**Umgestaltung des Bahnknotens Stuttgart**  
Ausbau- und Neubaustrecke Stuttgart - Augsburg  
Bereich Stuttgart - Wendlingen mit Flughafenanbindung

Planfeststellungsabschnitt 1.5 Zuführung Feuerbach/Bad Cannstatt - Generalplanung  
Bau-km -4.0-90.340 bis Bau-km -0.4-42.000 / Stat. -4.8-64.359 bis Bau-km -0.4-42.000

**Lageplan**  
Fernbahn von/nach Bad Cannstatt  
Str. 4715 Stg-Bad Cannstatt - Stuttgart Hbf, Stat -4.8-64.359 bis -4.5-56.252

Anlage Planfeststellungsunterlagen  
**Anlage 4.2**  
Blatt **1A** von 10

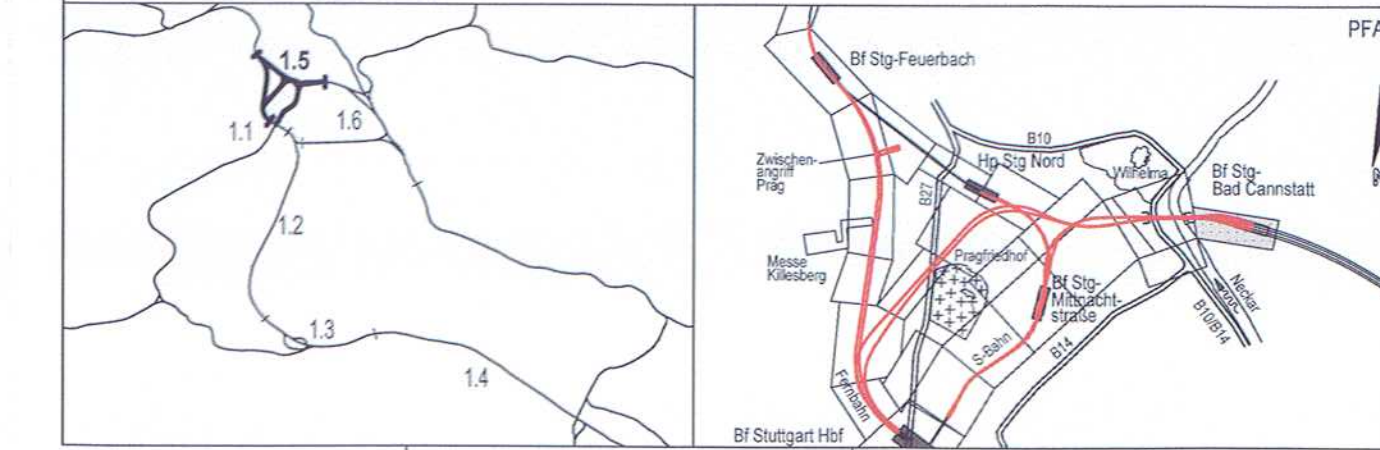
Trassierung Fernbahnstrecke 139 und 176 im Bereich EÜ Neckarbrücke um jeweils 10cm nach "innen" verschoben. Bisherige Achslage aus Gründen der Übersichtlichkeit nicht dargestellt.
